BULLETIN SERVICE ~~A~~ N° 28

MODELS AFFECTED APPAREILS CONCERNES	Planeurs propulsés PIK 20 E 2 F et PIK 30 N° de série 712 à 720 inclus Self launching sailplanes PIK 20 E 2 F and PIK 30 Serial Number from 712 to 720
TIME OF COMPLIANCE DELAI D'APPLICATION	Avant toute nouvelle utilisation du moteur Before next engine run.

1 - OBJET : Note technique ROTAX N° 505-1 concernant les goujons de culasse du moteur.

TECHNICAL NOTE No. 505-01		TECHNICAL NOTE No. 505-01	Page 2 of 3
<p>Subject : Studs 840 585 (M8 x 177) connecting cylinders to crankcase (8x).</p> <p>Models affected : Motorised glider engines type 505, engine no. 3,332,380 to 3,332,689.</p> <p>Reason : Breakage of studs.</p> <p>Priority, tasks : After receipt of this information.</p> <p>1) Checking the studs: First indication of broken studs are signs of oilleaks between cylinder and cylinder head. If the socket nuts are also used for suspension purpose or the nuts are not accessible, request and pay attention to advises of aircraft manufacturer.</p> <p>2) In case of any broken studs you <u>must not</u> start engine anymore.</p> <p>3) Exchange of studs 840 585 according to following instruction.</p> <p>Height and center of gra

TECHNISCHE MITTEILUNG
Nr. 505-01

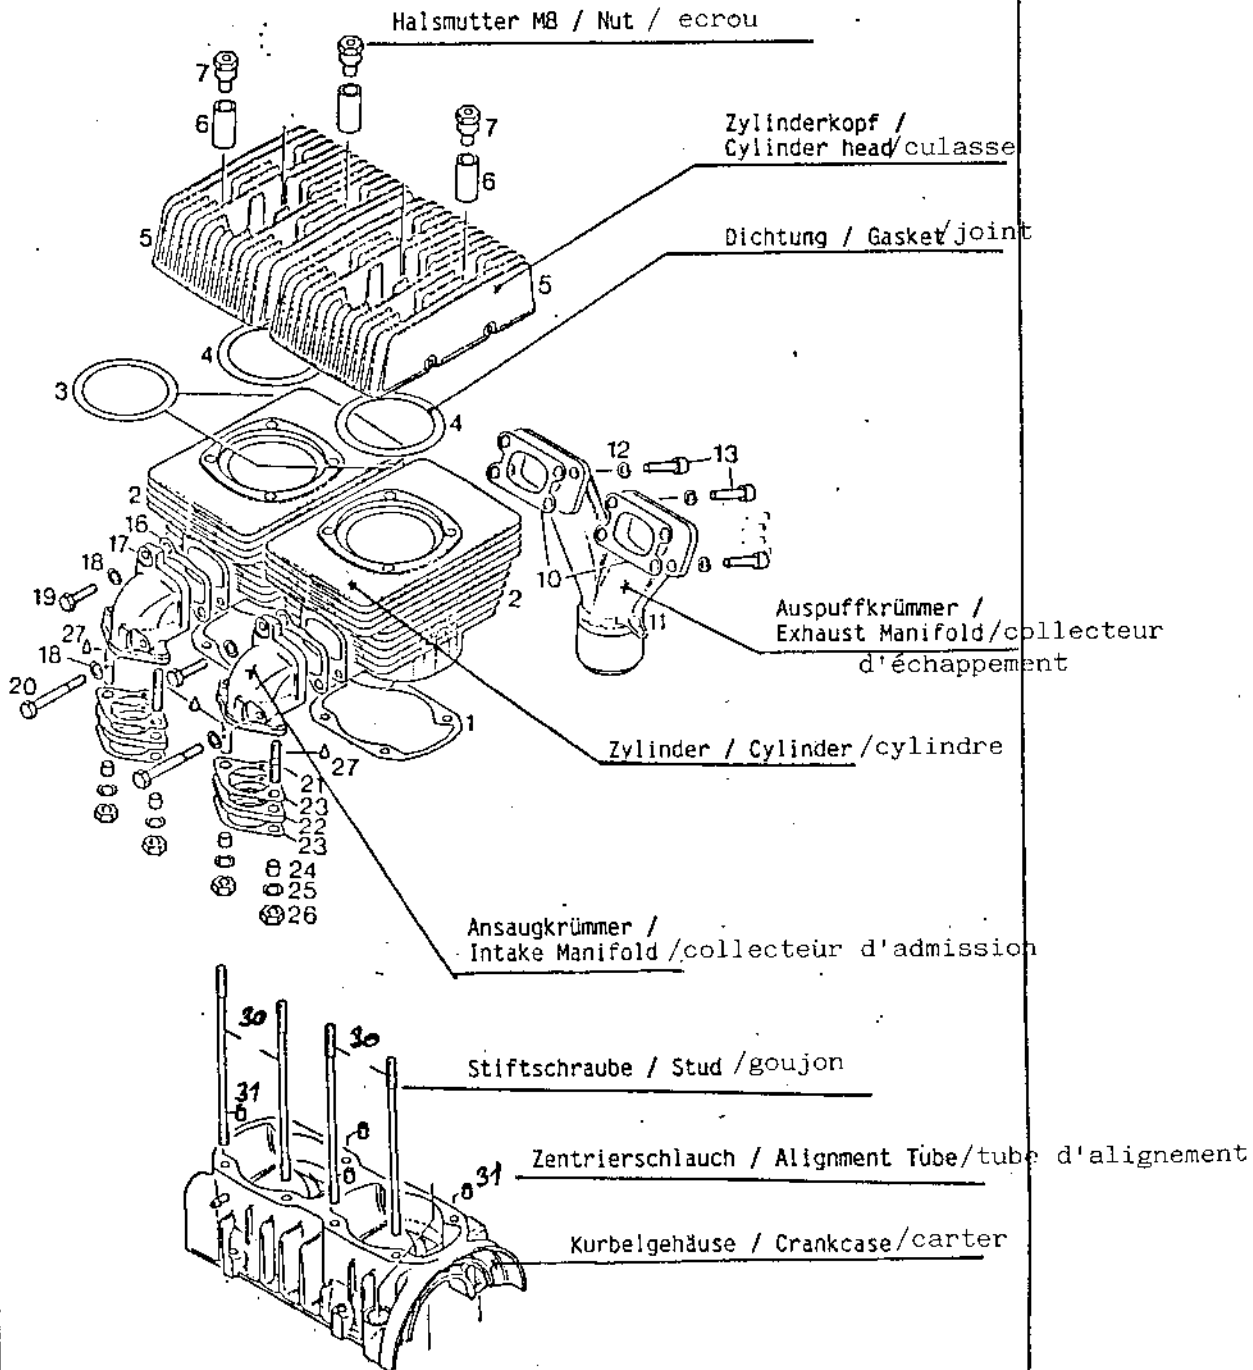
Sujet : Goujons ref. 840.585 (M 8 x 177) fixant les cylindres sur le carter
(8 pièces).

Raison : Rupture des goujons.

Le premier signe d'une rupture de goujon est un suintement d'huile entre cylindre et culasse. Si les écrous sont aussi utilisés dans un but de fixation, ou si les écrous ne sont pas accessibles, demander des instructions à l'avionneur et les respecter.

2) En cas de goujon cassé, ne plus faire tourner le moteur.

3) Remplacer les goujons 840.585 suivant les instructions jointes.

- 1) Enlever les écrous repère 7 (voir illustration page 3) en diagonale et enlever les entretoises repère 6.
- 2) Enlever les culasses, tenir les cylindres à leur place.

- 4) Nettoyer soigneusement la calamine sur le dessus du piston et dans la chambre de combustion.
- 5) Remplacer les goujons (repère 30) en diagonale.
Attention : Placer les tubes de centrage (deux par cylindre, placés en diagonale).
Ajuster les goujons avec le filetage court juste au sommet du trou aveugle taraudé.

- 6) Remonter les culasses, en utilisant de nouveaux joints.
Attention : Les écrous de fixation et les rondelles de compensation doivent être remontés au même endroit qu'avant dépose.
Serrer les écrous en diagonale à 20 m.N.
